0006_18.07P-3-AP
 Многоквартирные жилые дома
 со встроенными помещениями и встроенно-пристроенной подземной автостоянкой
 по адресу: Санкт-Петербург, муниципальный округ (Петровский район) проспект Энгельса,
 участок 4, кадастровый номер №78-36-000535-18-01

Жилый дом
 Секция 31 - 32
 Маркировочный план 9 этажа
 М 1:00

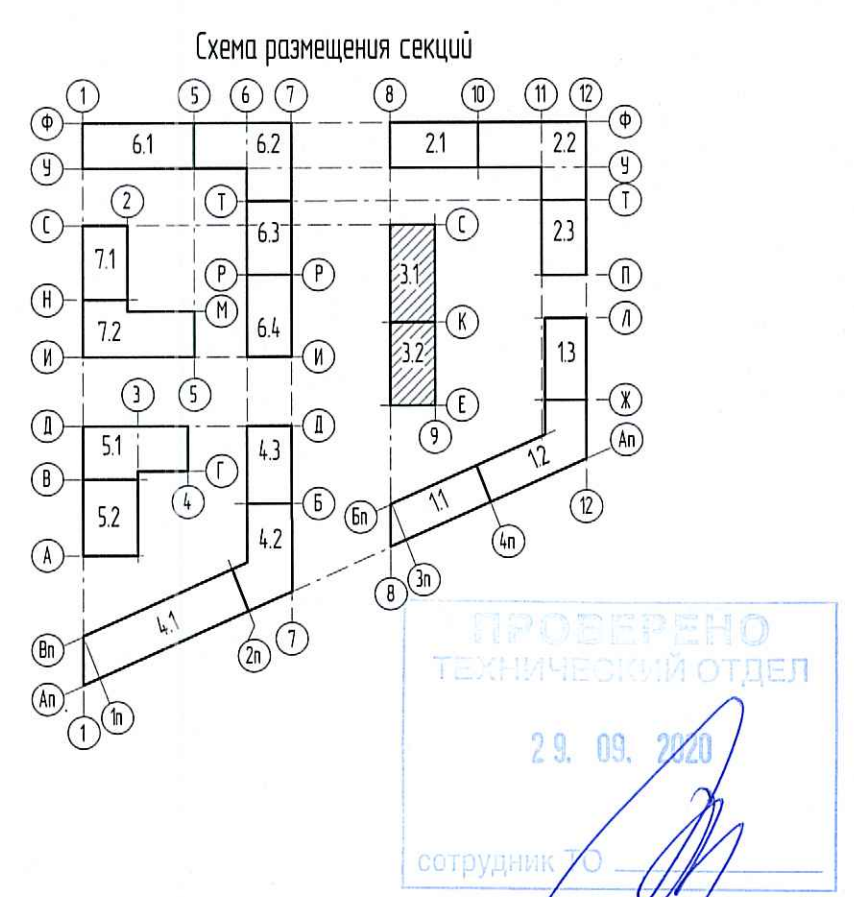
Изм.	Дата	Описание изменения
4.	23.12.19	Новый лист
6.	05.02.20	Письмо ООО «Сэтл Сити» от 17.01.2020 №3993/ДПП/ЗС, исключение части обстрект БВ
15.1	30.04.20	Письмо ООО «Сэтл Сити» от 27.02.2020 №4.4.11/ДПП/С, замена шахты ЛС на ВК
17.1	21.08.20	Письмо ООО «Сэтл Сити» от 24.08.2020 №963/ДПП/СС – изменение узла примыкания оконного блока (инсоляция)
